# Avis sur la demande d'autorisation de prélèvements d'eau par les forages FEC3 et FEC4 –Site de Siloret-Commune de Carentoir-56

BRGM/RP-57343-FR  
Juin 2009

Le BRGM a été consulté, dans le cadre de ses missions d'appui auprès de la Police de l'eau, pour donner un avis sur un dossier de demande d'autorisation de prélèvement d'eau souterraine sur la commune de Carentoir (56), au lieu-dit SILORET. Le document mis à disposition est le suivant :

### Illustration 1 : Résultats des jaugeages de la rivière

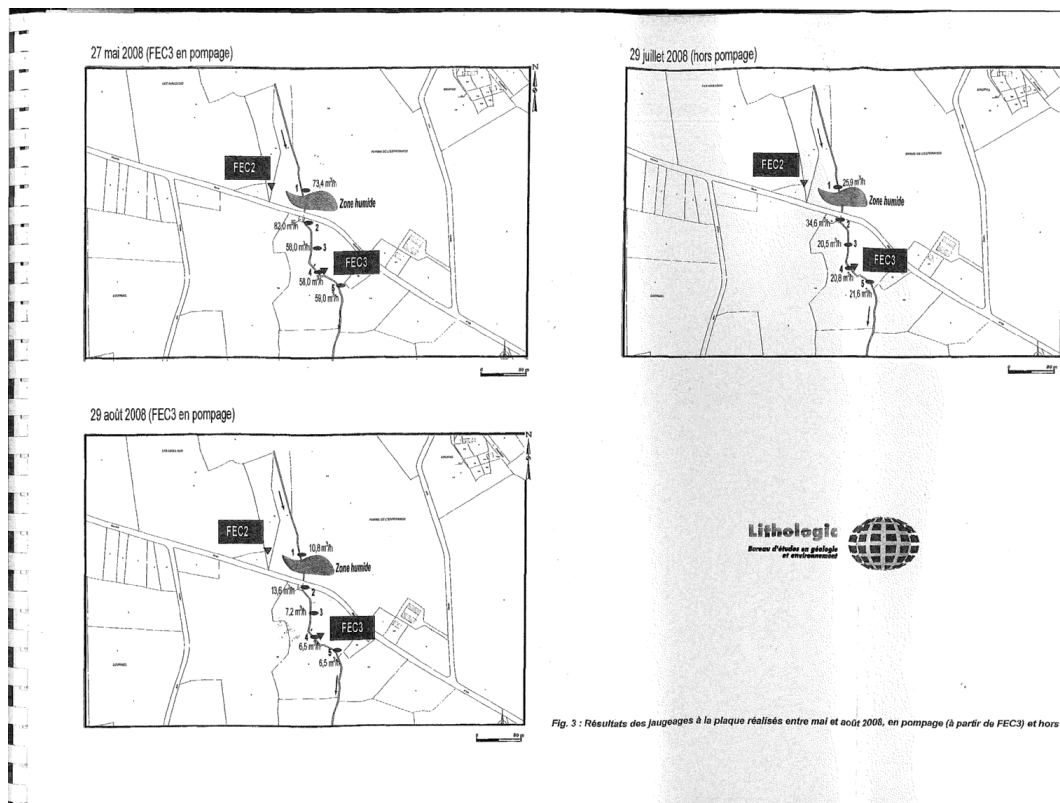
p10-11 et Fig. 3 : le bureau d'études s'appuie sur des jaugeages de la rivière lors d'essais de tests provisoires (dont les modalités : débit, date et durée ne sont pas indiquées) pour certifier que la rivière est en position de réalimenter l'aquifère au droit du prélèvement. Il est regrettable que, lors de l'essai de longue durée de 2007, la rivière n'ait pas été jaugée.

Les résultats des jaugeages présentés sont surprenants. En effet, que ce soit en pompage ou non, le débit de la rivière diminue à la hauteur de FEC3 :

- le 29 juillet 2008 (hors pompage), le débit de la rivière baisse de 14.1 m<sup>3</sup>/h à proximité de FEC3, soit de 41% de son débit entre la mesure 2 et la mesure 3
- en pompage, le 27 mai 2008, c'est 24 m<sup>3</sup>/h (29%) qui disparaissent entre les mesures 2 et 3

- et le 29 août, 6.4 m<sup>3</sup>/h, soit 47 % du débit de la rivière.

- La Bretagne n'est pas une région de karst avec des pertes dans le cours des ruisseaux, mais le site est implanté dans des schistes briovériens,
- il y a vraisemblablement un problème dans le jaugeage de la rivière,
- ou alors les mesures du 29 juillet se font en pompage, mais alors l'essentiel des débits pompés dans le forage proviendrait directement de la rivière et non de l'aquifère de la zone fracturée profonde.

Par ailleurs, d'après les mesures, le débit de la rivière augmenterait après la zone humide ce qui semblerait indiquer qu'elle correspondrait à une résurgence de la nappe.

Malgré tout, la rivière est si proche du site pompé qu'elle doit, d'une manière ou d'une autre, participer en partie au débit pompé dans le forage, c'est pourquoi, il est raisonnable d'intégrer son bassin versant dans le périmètre de protection.

Illustration 2 : Courbe caractéristique de l'ouvrage FEC3

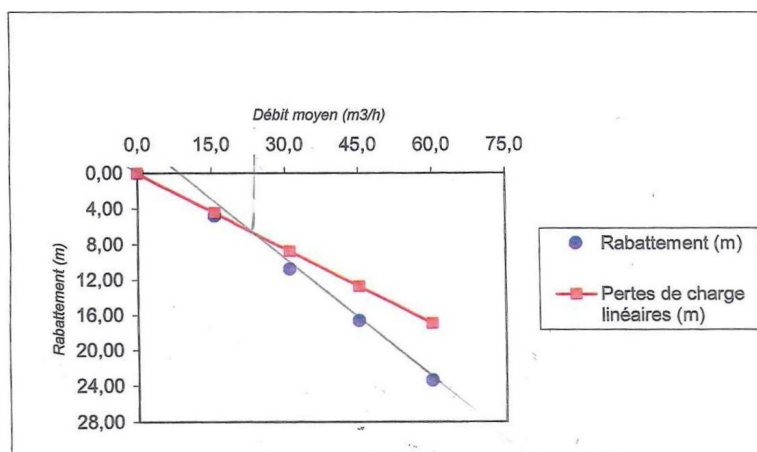
Or, quand on regarde les résultats des essais par paliers, pour FEC3, les rabattements décrochent bien avant 30 m<sup>3</sup>/h, plutôt autour de 23-24 m<sup>3</sup>/h. A 35 m<sup>3</sup>/h, on peut craindre l'apparition de pertes de charges anormales et de mauvaises conditions d'exploitation.

Son exploitation doit être envisagée d'autant que le syndicat d'eau local a des besoins en eau. Cependant, il apparaît prudent d'exploiter les forages à des débits inférieurs à ceux préconisés, soit à 16 m<sup>3</sup>/h pour FEC2 et 23 m<sup>3</sup>/h pour FEC3, mais pourquoi pas 24h/24h (plutôt que 20h/24h) pour rester en dessous des débits critiques de ces ouvrages tels qu'ils peuvent être déterminés à partir des essais par paliers. De ce fait, le débit annuel serait inférieur aux prévisions : 341 640 m<sup>3</sup>. Il faudrait suivre l'évolution des niveaux sous l'effet des pompages, sur les forages captés mais aussi sur plusieurs piézomètres, notamment S2, localisé entre les deux ouvrages. Le suivi du débit de la rivière, nettement en amont et en aval par rapport aux deux forages pourrait également être intéressant pour évaluer l'impact des pompages sur celle-ci.

Illustration 3 : Courbe caractéristique de l'ouvrage FEC2

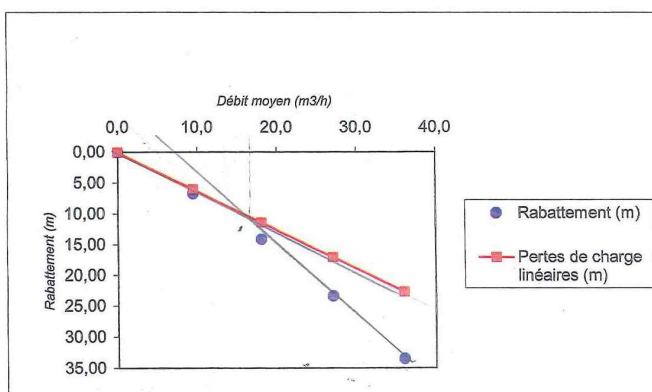
De même, pour FEC2, le débit de 20 m<sup>3</sup>/h apparaît aussi un peu excessif
